改善箇所説明図②③

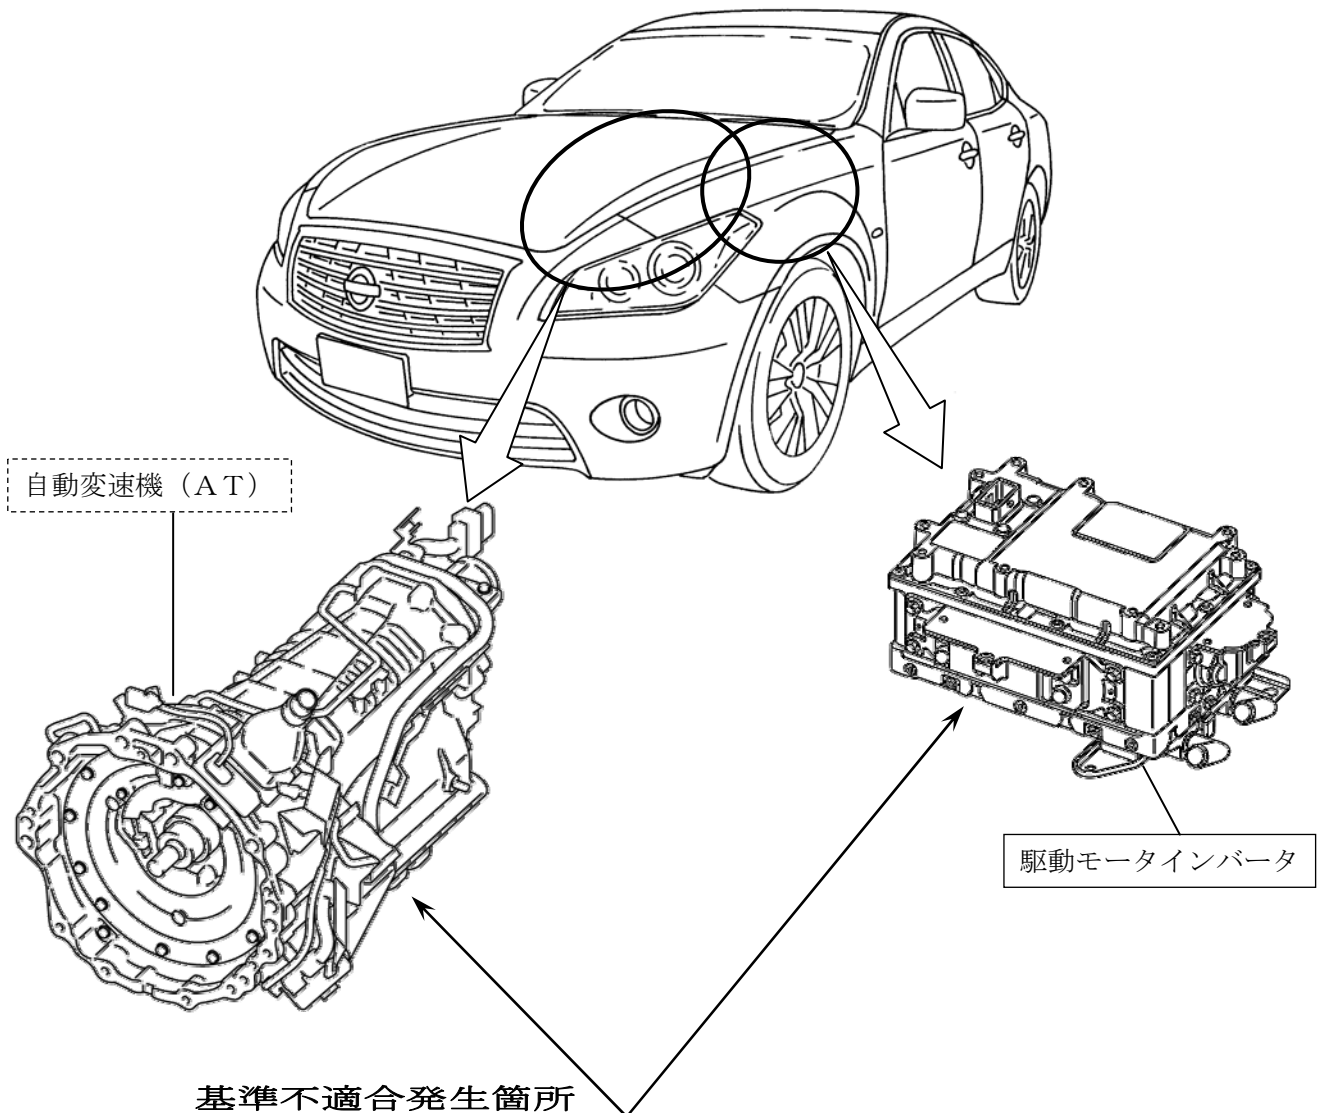
基準不適合発生箇所

- ②駆動モーターインバータの制御コンピュータのプログラムが不適切なため、当該コンピュータが自動変速機のギヤ位置等の信号を受信する際に通信異常と判定する場合がある。そのため、警告灯が点灯し、最悪の場合、駆動モーターが停止して走行不能になるおそれがある。
- ③自動変速機のケースの製造が不適切なため、ケースに亀裂が生じたものがある。そのため、そのままの状態で使用を続けると亀裂が進行し、最悪の場合、ケースが破損して走行不能になるおそれがある。

改善の内容

- ②全車両、当該駆動モーターインバータの制御コンピュータのプログラムを修正する。
- ③全車両、当該自動変速機を点検し、亀裂がある場合は、良品と交換する。

識別：銀色のシールをモデルナンバープレートの右横に貼り付ける。
